INFORME DE CONTROL ESPECÍFICO N° 009-2024-2-0410-SCE

SERVICIO DE CONTROL ESPECÍFICO A HECHOS CON PRESUNTA IRREGULARIDAD MUNICIPALIDAD DISTRITAL DE ANDAMARCA ANDAMARCA, CONCEPCIÓN, JUNÍN

"PROCESO DE EJECUCIÓN DE LA OBRA: CREACIÓN DE UN CENTRO DE ACOPIO Y USOS MÚLTIPLES PARA EL ANEXO DE MATAPA DEL DISTRITO DE ANDAMARCA, PROVINCIA DE CONCEPCIÓN, DEPARTAMENTO DE JUNÍN"

Imágenes n.°s 4 y 5
Componente instalaciones sanitarias (Partida Registros de bronce de 4")

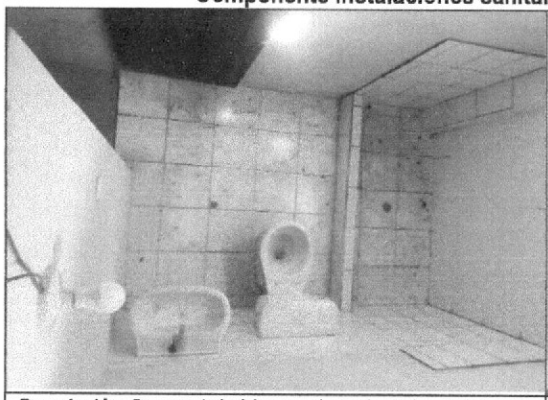
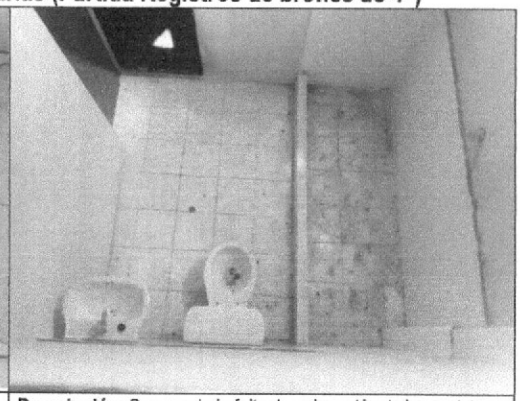
Descripción: Se aprecia la falta de colocación de los registros de bronce de 4" en los SS.HH. de varones.

Imágenes n.°s 8 al 15
Componente instalaciones eléctricas (Partida rejilla empotrable led)

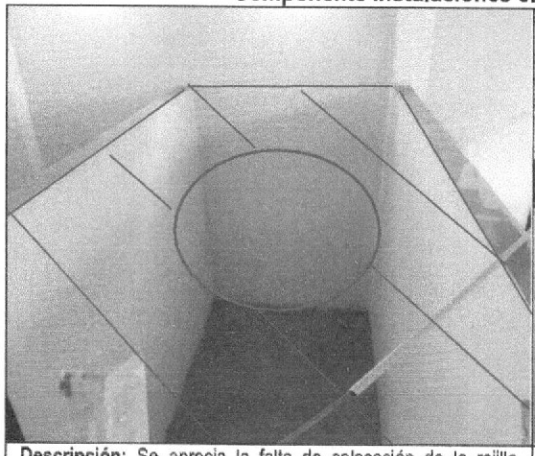
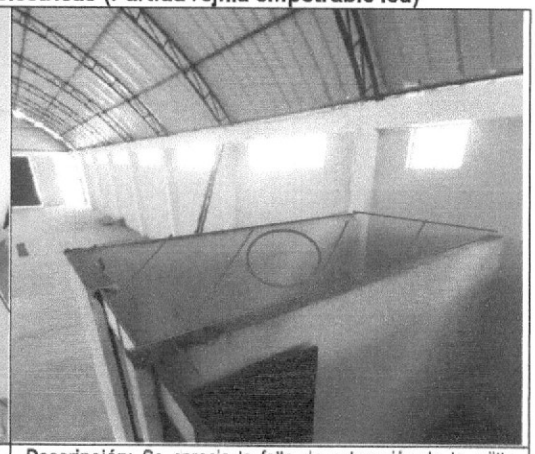
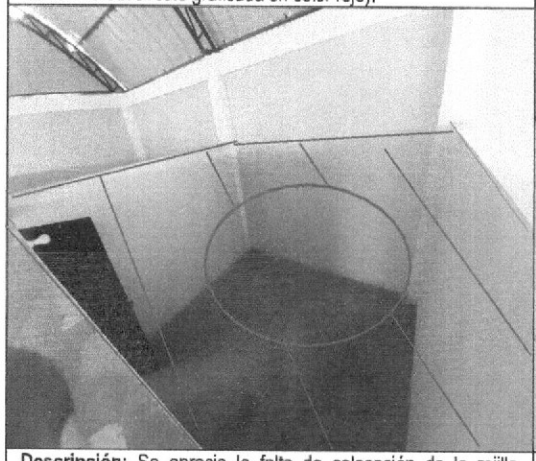
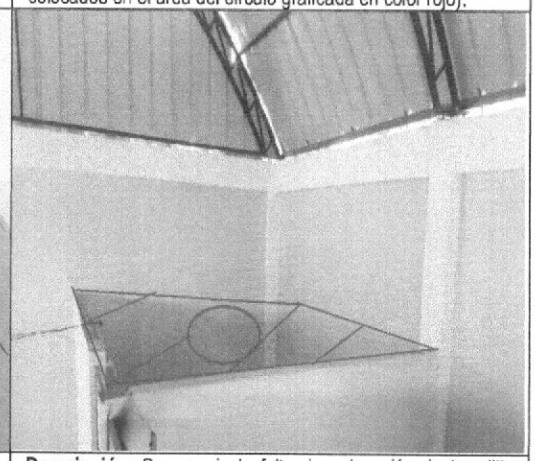
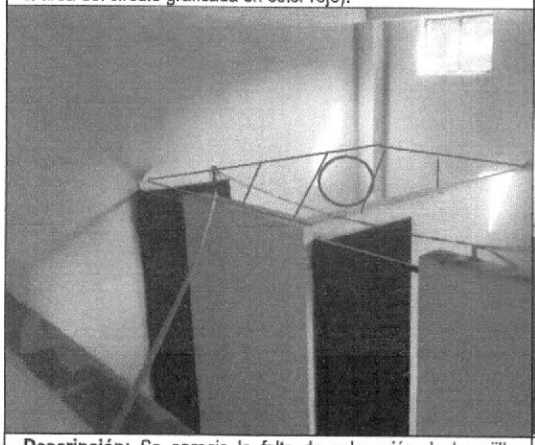
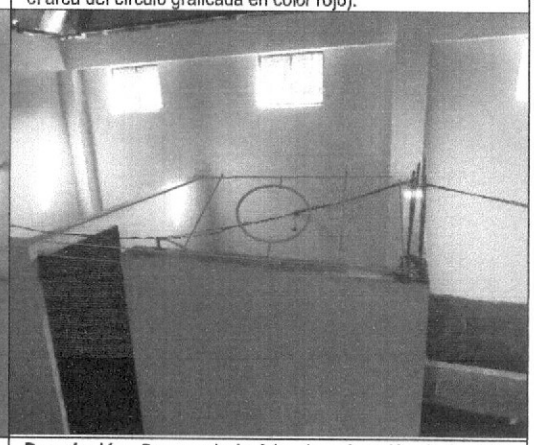
Descripción: Se aprecia la falta de colocación de la rejilla empotrable led en el depósito de limpieza, (debían ser colocados en el área del círculo graficada en color rojo).

Descripción: Se aprecia la falta de colocación de la rejilla empotrable led en el depósito de materiales (debían ser colocados en el área del círculo graficada en color rojo).

Descripción: Se aprecia la falta de colocación de la rejilla empotrable led en el cuarto frio n. ° 1, (debían ser colocados en el área del círculo graficada en color rojo).

Descripción: Se aprecia la falta de colocación de la rejilla empotrable led en el cuarto frio n.° 2, (debían ser colocados en el área del círculo graficada en color rojo).

Descripción: Se aprecia la falta de colocación de la rejilla empotrable led en el servicio higiénico de varones, (debían ser colocados en el área del círculo graficada en color rojo).

Imágenes n.°s 21 al 28
Componente arquitectura (Partida cielorrasos con baldosas)

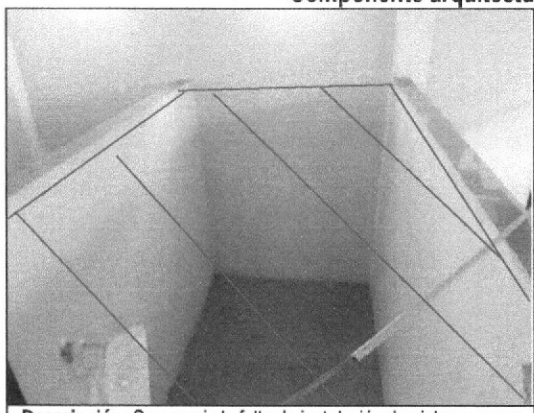
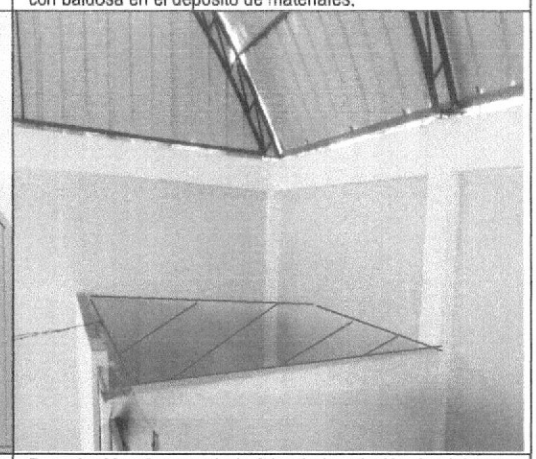
Descripción: Se aprecia la falta de instalación de cielorraso con baldosa en el depósito de materiales.

Descripción: Se aprecia la falta de instalación de cielorraso con baldosa en el cuarto frio n.° 1.

Imágenes n.°s 37 y 38
Columnas metálicas

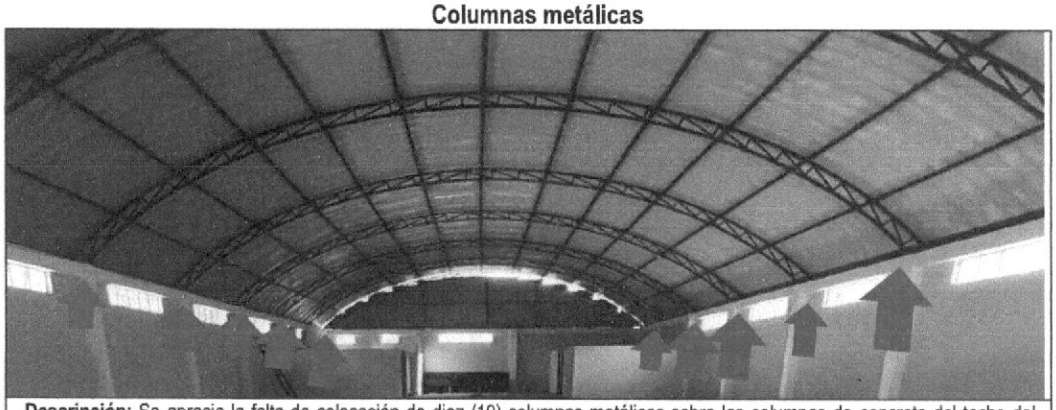
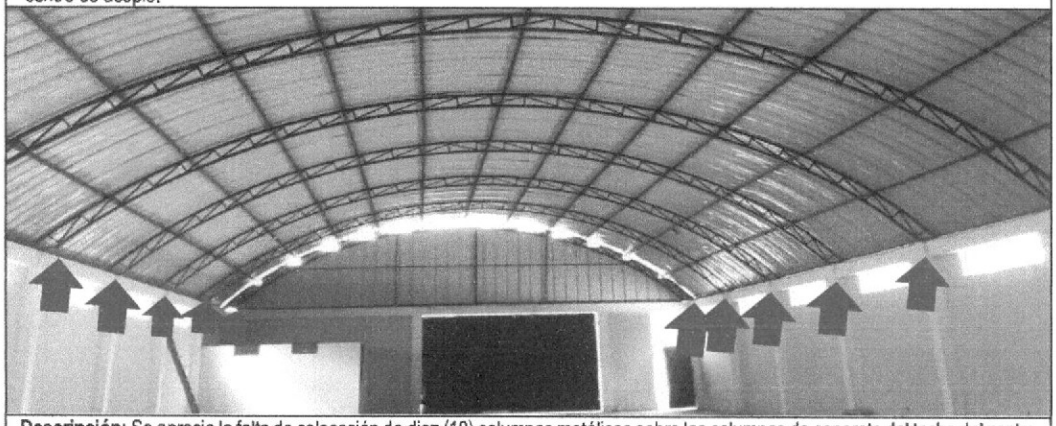
Descripción: Se aprecia la falta de colocación de diez (10) columnas metálicas sobre las columnas de concreto del techo del centro de acopio.

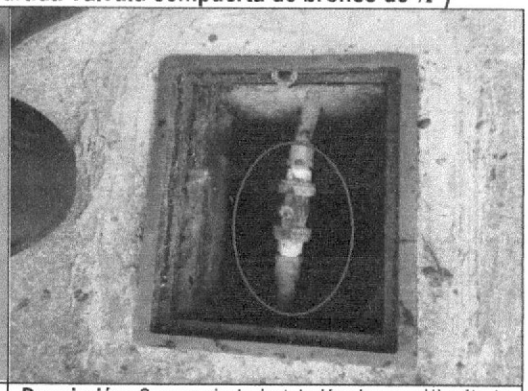
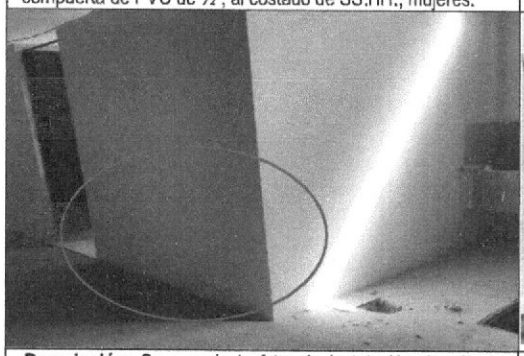
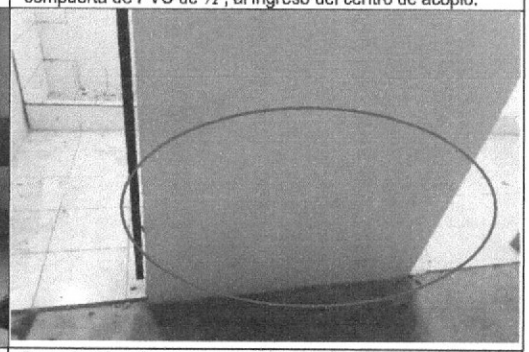
Descripción: Se aprecia la instalación de una (1) válvula compuerta de PVC de ½", al costado de SS.HH., mujeres.

Descripción: Se aprecia la instalación de una (1) válvula compuerta de PVC de ½", al ingreso del centro de acopio.

Descripción: Se aprecia la falta de instalación de válvula compuerta de bronce de ½", para el servicio higiénico de mujeres.

Imágenes n.°s 48 y 55
Componente instalaciones eléctricas (Partida salida para centros de luz)

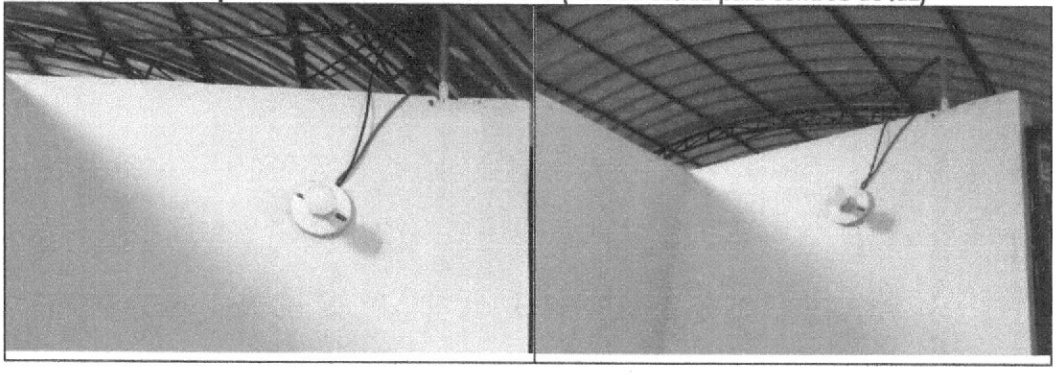
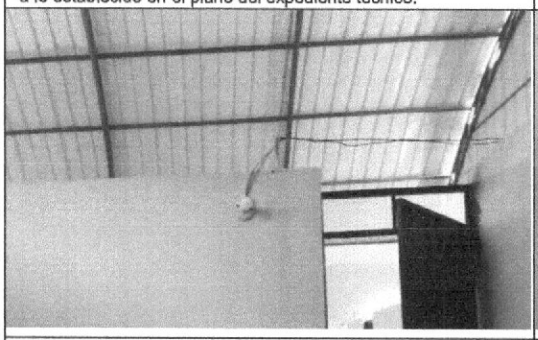
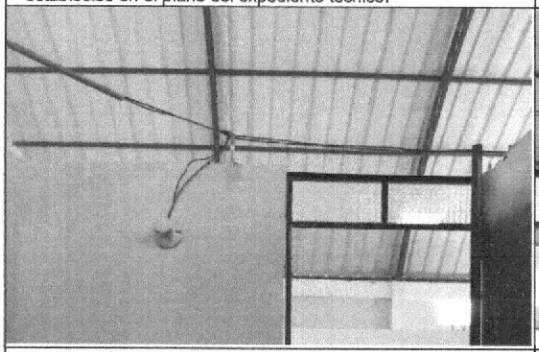
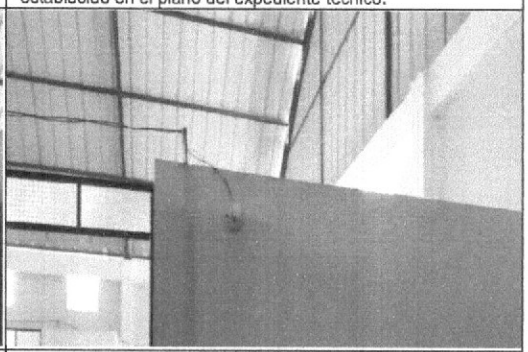
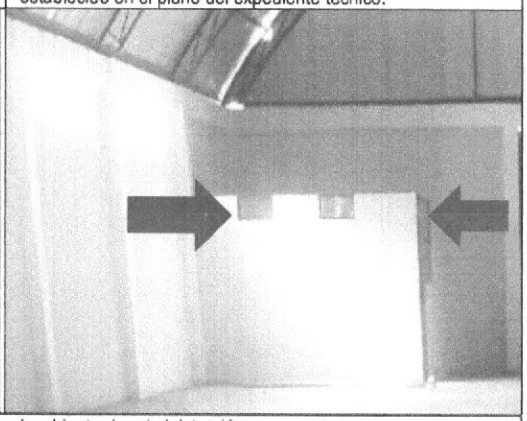
Descripción: Se aprecia la instalación de centro de luz en el servicio higiénico de varones colocados en el muro, lugar distinto a lo establecido en el plano del expediente técnico.	**Descripción:** Se aprecia la instalación de centro de luz en el servicio higiénico de mujeres colocados en el muro, lugar distinto a lo establecido en el plano del expediente técnico.

Descripción: Se aprecia la instalación de centro de luz en el depósito de limpieza colocados en el muro, lugar distinto a lo establecido en el plano del expediente técnico.	**Descripción:** Se aprecia la instalación de centro de luz en el depósito de materiales colocados en el muro, lugar distinto a lo establecido en el plano del expediente técnico.

Descripción: Se aprecia la instalación de centro de luz en el cuarto frio n.° 1 colocados en el muro, lugar distinto a lo establecido en el plano del expediente técnico.	**Descripción:** Se aprecia la instalación de centro de luz en el cuarto frio n.° 2 colocados en el muro, lugar distinto a lo establecido en el plano del expediente técnico.

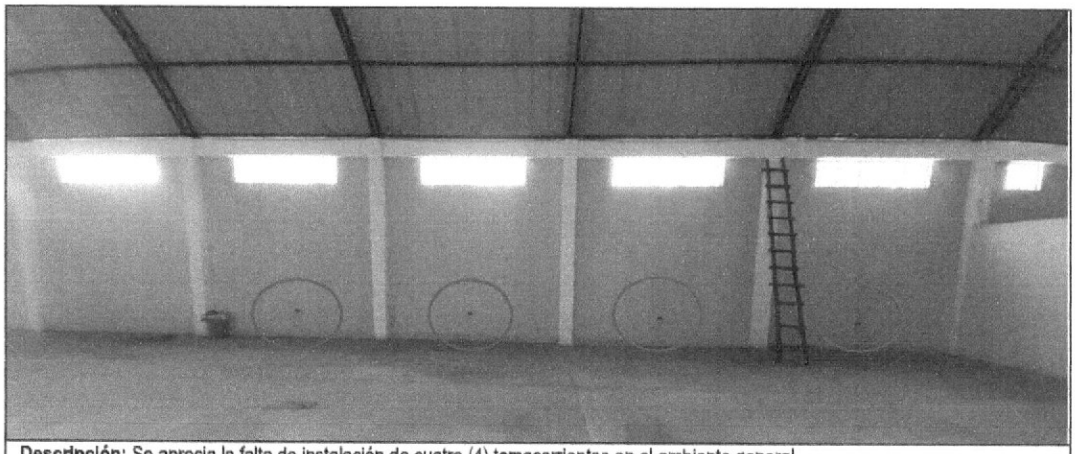
Descripción: Se aprecia la falta de instalación de cuatro (4) tomacorrientes en el ambiente general.
Fuente: Acta de Inspección Física n.° 002-2024-OCI/MPC de 6 de junio de 2024. **(apéndice n.° 43)**
Elaborado por: Comisión de Control a cargo del Servicio de Control Específico a Hechos con Presunta Irregularidad.

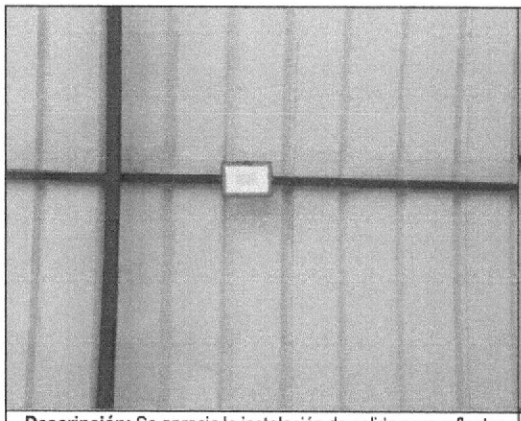
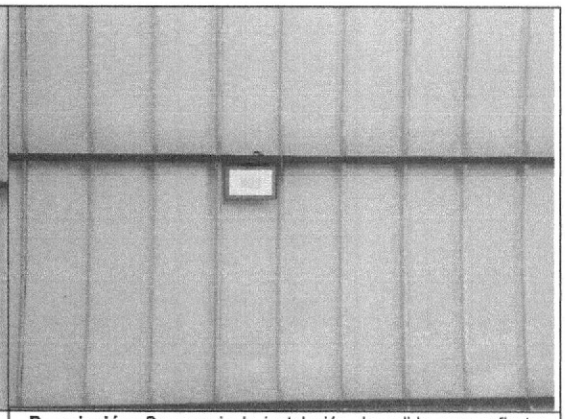
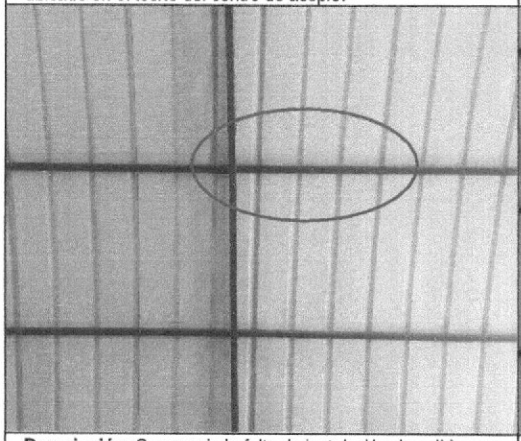
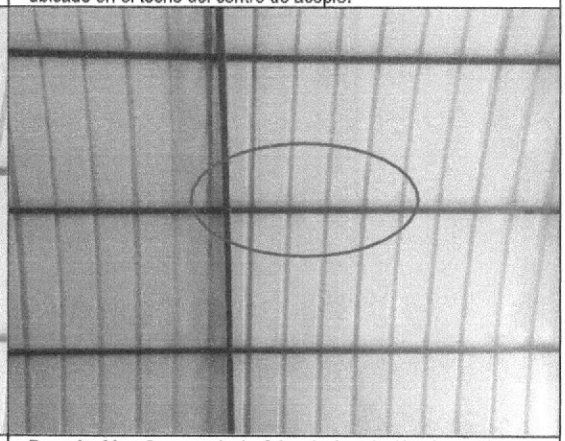
Descripción: Se aprecia la falta de instalación de salida para reflector del centro de acopio ubicado en el eje 1 entre los ejes I y J del plano de instalaciones eléctricas lamina IE-01 del expediente técnico.	**Descripción:** Se aprecia la falta de instalación de salida para reflector del centro de acopio ubicado en el eje 4 entre los ejes I y J del plano de instalaciones eléctricas lamina IE-01 del expediente técnico.

Imágenes n.°s 82 y 84
Componente instalaciones eléctricas (Partida tablero de distribución)

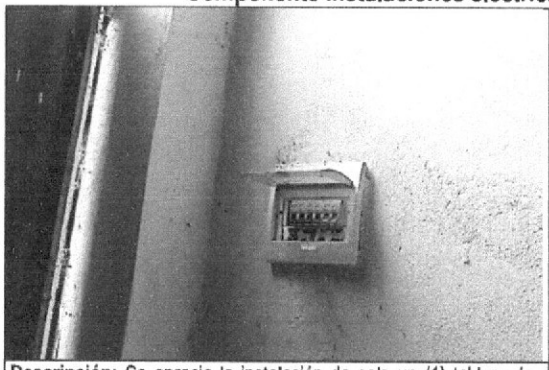
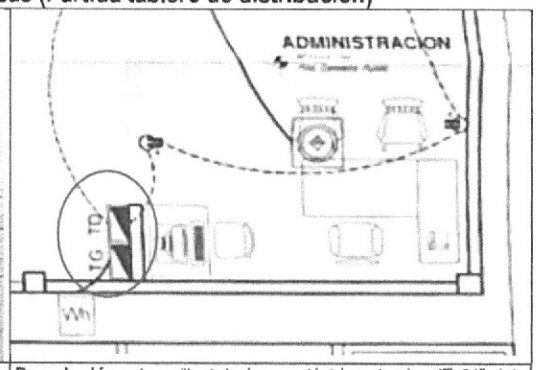
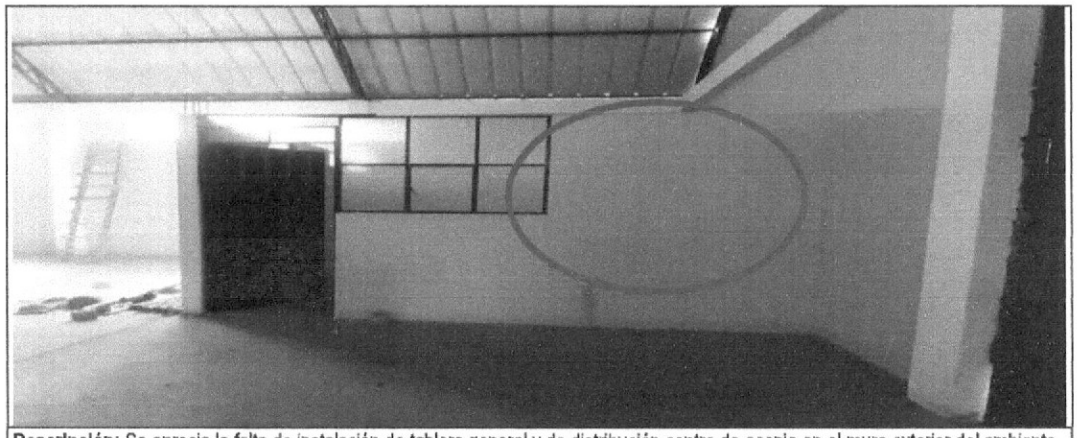
Descripción: Se aprecia la instalación de solo un (1) tablero de distribución ubicado detrás de la puerta de ingreso general del centro de acopio y usos múltiples; pese a que el plano "Instalaciones eléctricas lamina IE-01" del expediente técnico estableció que el tablero general y de distribución estarían juntos y ubicados en el muro exterior del ambiente de administración.	**Descripción:** plano "Instalaciones eléctricas lamina IE-01" del expediente técnico establece la instalación de un (1) tablero general y un (1) tablero de distribución, ubicados uno al lado de otro en el muro exterior del ambiente de administración

Descripción: Se aprecia la falta de instalación de tablero general y de distribución centro de acopio en el muro exterior del ambiente de administración.

Imágenes n.°s 86 al 91
Componente instalaciones eléctricas (Partida reflectores)

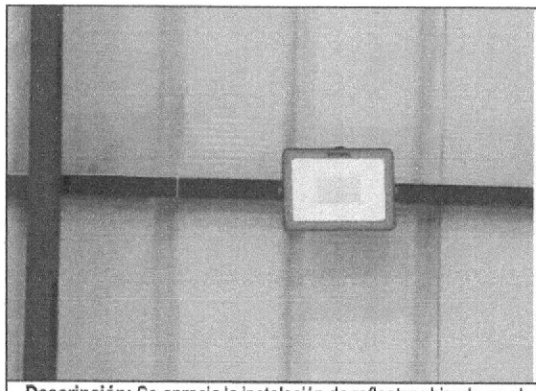
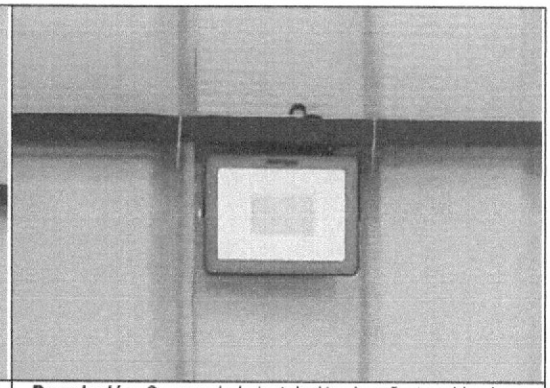
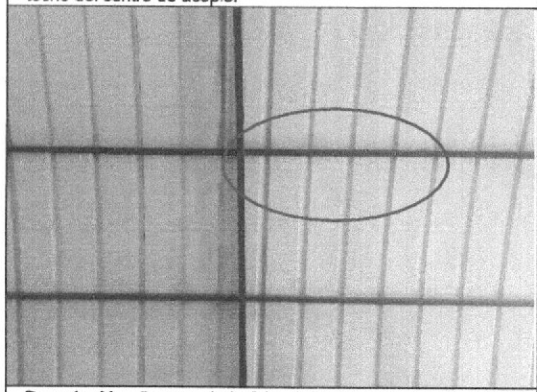
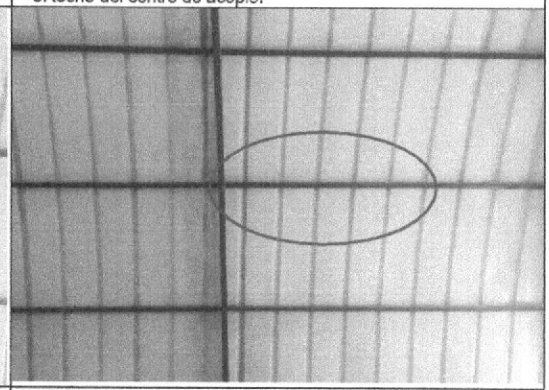
Descripción: Se aprecia la falta de instalación de reflector del centro de acopio ubicado en el eje 1 entre los ejes I y J del plano de instalaciones eléctricas lamina IE-01 del expediente técnico.	**Descripción:** Se aprecia la falta de instalación de reflector del centro de acopio ubicado en el eje 4 entre los ejes I y J del plano de instalaciones eléctricas lamina IE-01 del expediente técnico.

Imagen n.° 92
Componente estructura metálica (Partida correas)

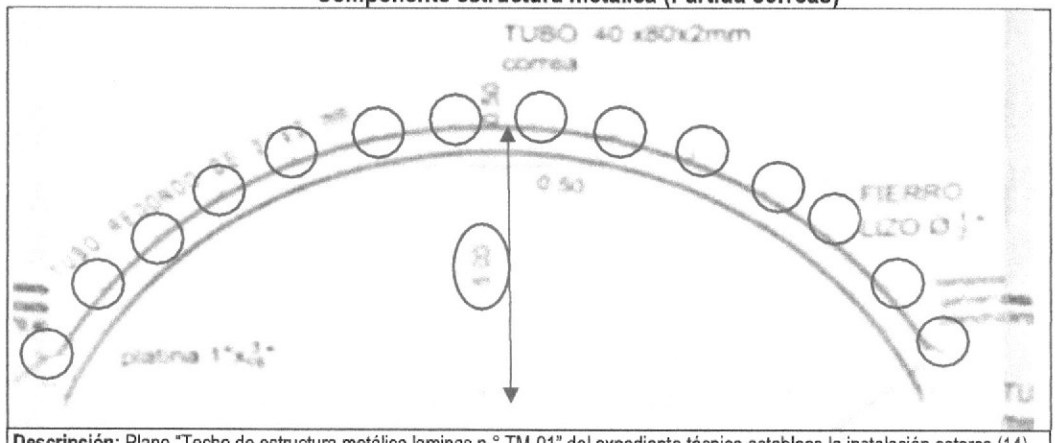
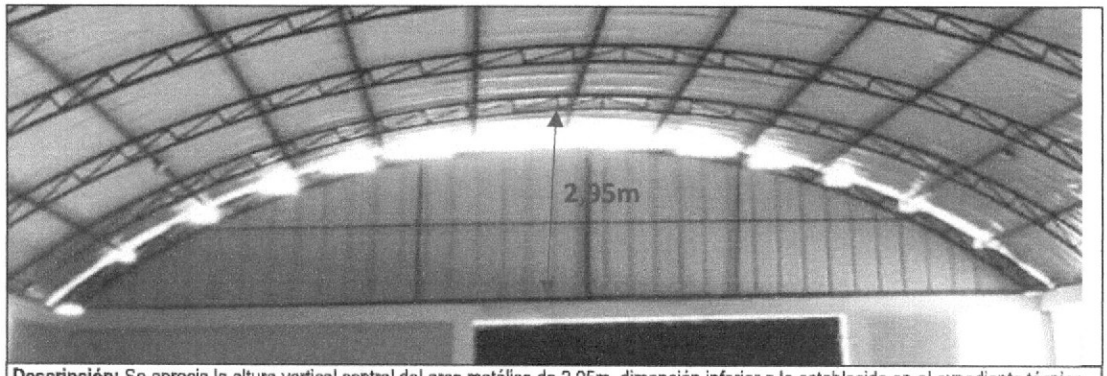
Asimismo, con relación a la partida 09.01.01.02 Correas, en el plano "Techo de estructura metálica laminas n.° TM-03 del expediente técnico **(apéndice n.° 3)** se estableció que el arco metálico del techo debe tener una altura vertical de 5,00 metros y que sobre ésta deben colocarse catorce (14) correas metálicas; sin embargo, en la inspección física de la Obra **(apéndice n.° 43)** se constató que el arco metálico tiene una altura vertical de 2,95 metros hasta el ras del techo[135], donde se instaló trece (13) correas metálicas de tubo rectangular[136], es decir no se ejecutó una (1) correa metálica. Esta ejecución parcial fue a consecuencia de la reducción[137] de altura vertical del arco metálico, originando menor longitud total del arco metálico (viga parabólica) del techo, consecuentemente ocasionó que solamente colocaran trece (13) correas metálicas. Cabe indicar, que la citada obra no tuvo adicionales y/o deductivos[138].

[135] Dicha mediación se realizó desde la cara superior de la viga de concreto hasta el ras central del techo, realizando el comparativo de la altura vertical medida en la inspección física de la obra con la altura vertical central dispuesto en el plano "Techo de estructura metálica laminas n.° TM-03" del expediente técnico, se tiene que es la altura del techo es inferior en 2,05 metros (5,00m - 2,95m = 2,05m).

[136] Cuyas dimensiones de 6,00 cm x 4,00 cm, son inferiores a los establecido en el plano "Techo de estructura metálica laminas n.° TM-03" del expediente técnico
